**Progetto:** Progetto di un impianto per la produzione di energia elettrica da fonte eolica denominato "CE Nardò", costituito da 5 aerogeneratori di potenza unitaria pari a 6,6 MW, per una potenza complessiva di impianto di 33 MW, incluse le opere di connessione alla RTN (cod. MYTERNA n. 202200290), da realizzarsi nei comuni di Nardò (LE), Salice Salentino (LE), Veglie (LE), Leverano (LE) e Copertino (LE).

**Codice Procedura:** 9335

**OGGETTO:** OSSERVAZIONI CONCERNENTI LA VALUTAZIONE DI IMPATTO AMBIENTALE AI SENSI DELL'ART. 23 DEL D. LGS 152/2006 E SS.MM.II. RELATIVE AL PROGETTO DI UN IMPIANTO PER LA PRODUZIONE DI ENERGIA ELETTRICA DA FONTE EOLICA DENOMINATO "CE NARDÒ", COSTITUITO DA 5 AEROGENERATORI DI POTENZA UNITARIA PARI A 6,6 MW, PER UNA POTENZA COMPLESSIVA DI IMPIANTO DI 33 MW, INCLUSE LE OPERE DI CONNESSIONE ALLA RTN (COD. MYTERNA N. 202200290), DA REALIZZARSI NEI COMUNI DI NARDÒ (LE), SALICE SALENTINO (LE), VEGLIE (LE), LEVERANO (LE) E COPERTINO (LE). - CODICE PROCEDURA ID\_VIP: 9335.

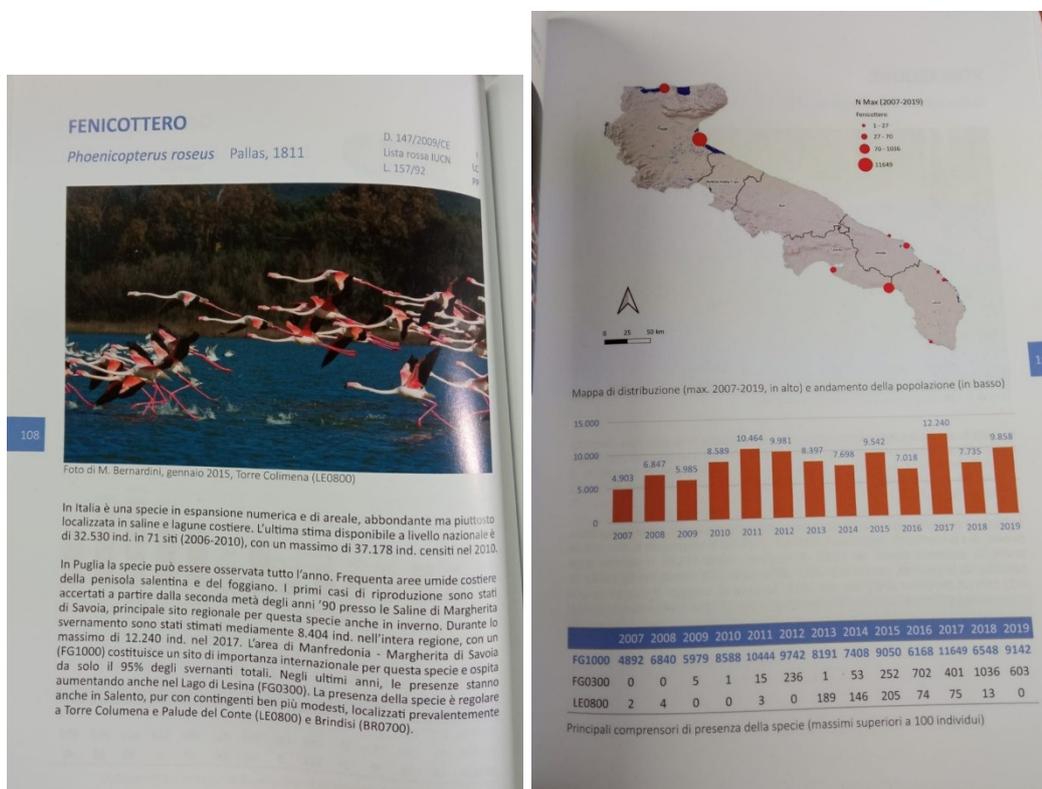
Lo studio ISPRA (*Uccelli acquatici svernanti in Puglia 2007-2019*) ha rivelato questi siti lungo le coste del Salento; tra le più importanti evidenzia le due aree protette **Saline dei Monaci** a Torre Colimena e **Palude del capitano** (a pochi chilometri di distanza dall’aerogeneratore WTG3).

La mappa non considera gli ulteriori aerogeneratori che, come si evince facilmente dal progetto, sono tutti a breve distanza l'uno dall'altro.

Migrazione primaverile o pre-riuziale dei rapaci sulla penisola italiana: rotte principali e secondarie

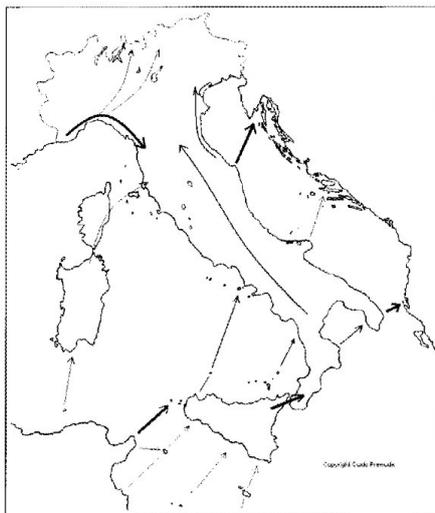
Un importante corridoio da rispettare e tutelare e che invece l'impianto eolico ostacola costituendo una rilevante criticità per tutte le specie migratorie.

Per questa ragione è importate evitare di costruire impianti eolici (o un assalto di impianti come nel caso specifico di quest'area) in prossimità di zone ad alta valenza naturalistica, in particolare se è nota la presenza, anche per periodi brevi, di specie particolarmente sensibili e rare, come in questo caso, i **fenicotteri rosa** e i **rapaci migratori**.

Salento centrale. Siti di età romana (III sec. a.C. – VI sec. d.C.)

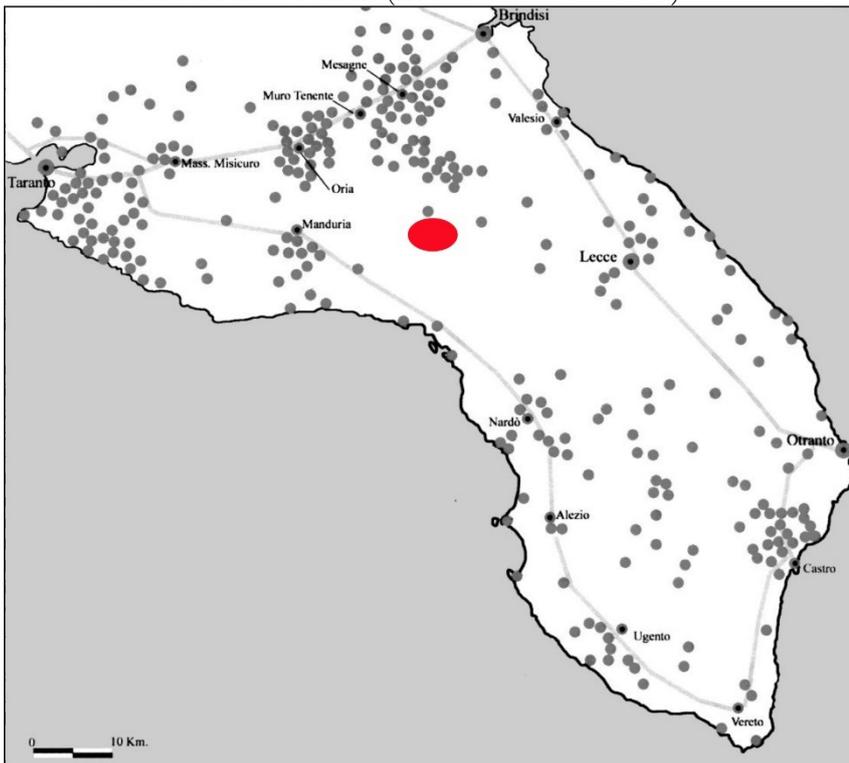
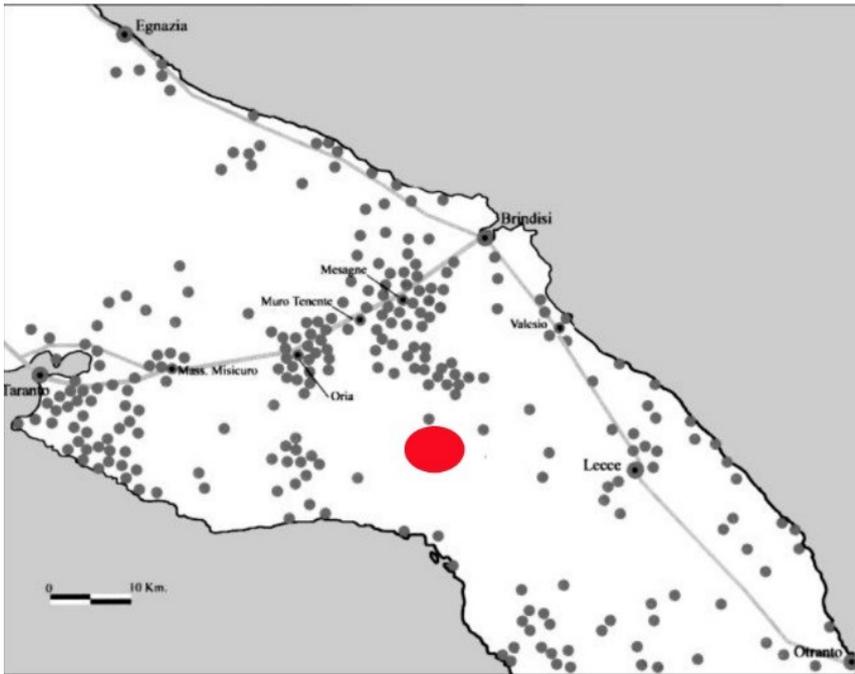
Non molto distante dall'area del progetto dell'impianto eolico esisteva la via Sallentina, il tracciato viario sarebbe immediatamente a sud del progetto. L'impianto verrebbe a sorgere a ridosso dell'incrocio tra la via Sallentina e il probabile antico collegamento tra San Pancrazio e la costa ionica.

Il cerchio rosso indica grossomodo l'attuale area interessata dall'impianto eolico.

Nel corso dei secoli dunque, lungo questo passaggio terrestre tra i due mari, sono sorti veri e propri insediamenti. Secondo il soggetto proponente l'area non ha particolare valenza storico-culturale, anche qui da sottolineare la contraddizione di seguito espressa e gli impatti cumulativi di tutte le opere sui siti esistenti e posti nelle immediate pertinenze.
